C_DC-20190731

MCQV2/QI2&MCQV-FAC/FBC 配件外形變更

設變通知

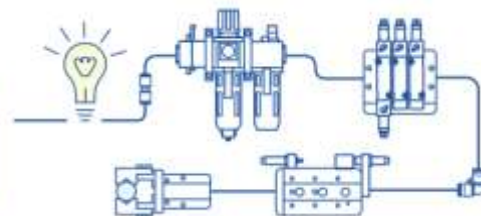
輕量化 **FAC/FBC 配件**重量。

3.變更內容

變更前			變更後		
口徑	FU	FX	口徑	FU	FX
Ø40	93	54	Ø40	90	52
Ø50	112	67	Ø50	110	65
Ø63	127	79	Ø63	125	76
Ø80	158	98	Ø80	154	94
Ø100	185	116	Ø100	180	112
Ø125	211	140	Ø125	210	140
Ø160	283	184	Ø160	280	180
